# wijziging legger waterlopen Aetsveldse Polder West

17 december 2015

**Wijzigingen legger waterlopen**

**Aetsveldse Polder West**

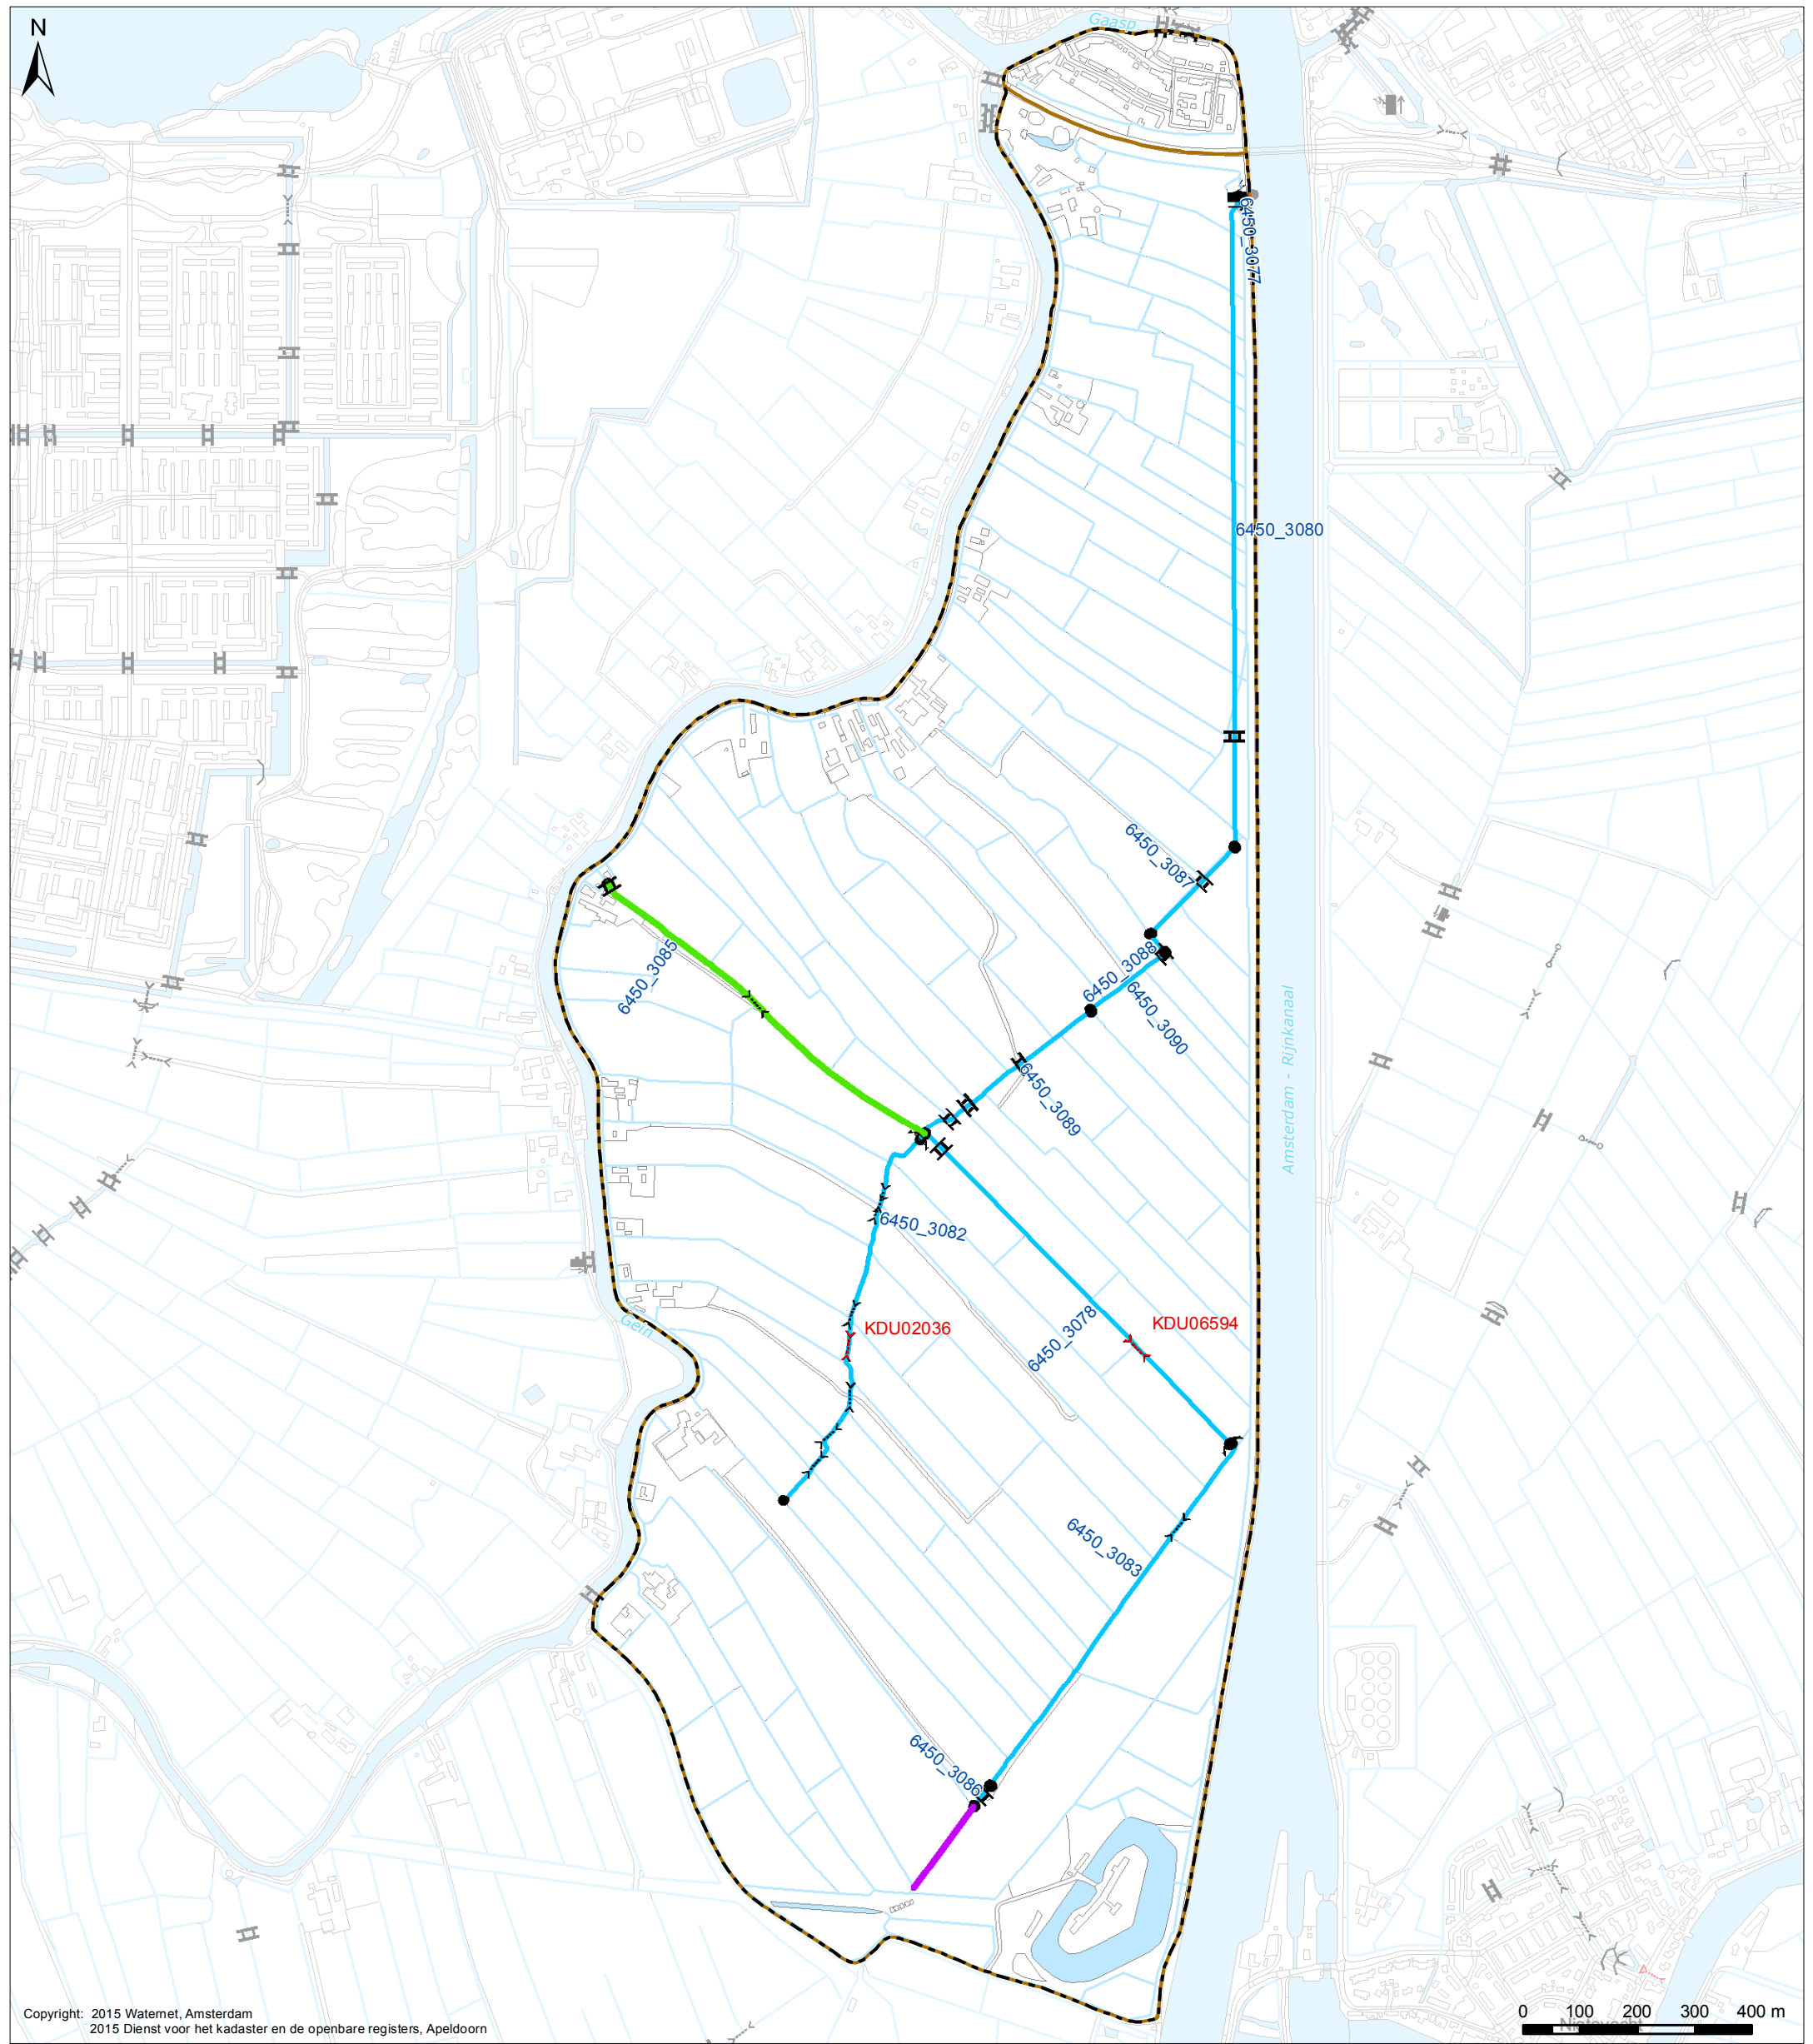
- I. De volgende wijzigingen in de Legger waterlopen en inliggende kunstwerken vast te stellen, één en ander zoals weergegeven op de bij dit besluit behorende kaart *Wijzigingen legger waterlopen Aetsveldse Polder West*:

toelichting leggerwijziging		huidige afmetingen				gewijzigde afmetingen				onderhoudsverplichting		
		bodem- breedte (m)	waterlijn- breedte (m)	waterdiepte (m)	Talud	bodem- breedte (m)	waterlijn- breedte (m)	waterdiepte (m)	talud	maaien	baggeren	drijfvuil
profiel gewijzigd	6450_3080	2,5	5	1,72	1,5	1,5	6	0,75	3	waterschap	waterschap	waterschap
profiel gewijzigd	6450_3087	3,7	5,5	0,6	1,5	3,5	6,5	0,5	3	waterschap	waterschap	waterschap
profiel gewijzigd	6450_3088	4,3	7,5	0,8	2	3	6	0,5	3	waterschap	waterschap	waterschap
profiel gewijzigd	6450_3090	4,3	7,5	0,8	2	3,4	7	0,6	3	waterschap	waterschap	waterschap
profiel gewijzigd	6450_3089	4,2	6	0,6	1,5	3,4	7	0,6	3	waterschap	waterschap	waterschap
profiel gewijzigd	6450_3078	4,4	6,5	0,7	1,5	1	4	0,5	3	waterschap	waterschap	waterschap
profiel gewijzigd	6450_3083	4,4	6,5	0,7	1,5	2	4	0,5	2	waterschap	waterschap	waterschap
status gewijzigd van secundair naar primair	6450_3086 (verlengd)	1,2	3	0,6	1,5	1,5	3,5	0,5	2	waterschap	waterschap	waterschap

profiel gewijzigd	6450_3079	4,2	6	0,6	1,5	1	3	0,5	2	waterschap	waterschap	waterschap
profiel gewijzigd	6450_3082	4,2	6	0,6	1,5	1	3	0,5	2	waterschap	waterschap	waterschap
status gewijzigd van primair naar secundair	6450_3085	5	8	1	1,5	n.v.t.			n.v.t.			
<b>inliggende kunstwerken</b>	<b>kunstwerk</b>	<b>diameter (m)</b>				<b>diameter (m)</b>						
diameter gewijzigd	KDU02036	0,2				0,6						
diameter gewijzigd	KDU06594	0,4				0,8

- II. Voor de wijzigingen van alle profielen, behalve hydrovakken 3080 en 3087, en van de status van de wateren dit besluit in werking te laten treden op de dag na bekendmaking van dit besluit, omdat er geen verbeteringswerken noodzakelijk zijn.
- III. Voor de wijzigingen van de profielen van hydrovakken 3080 en 3087 en de diameters van de kunstwerken dit besluit in werking te laten treden nadat de benodigde werkzaamheden zijn afgerond.
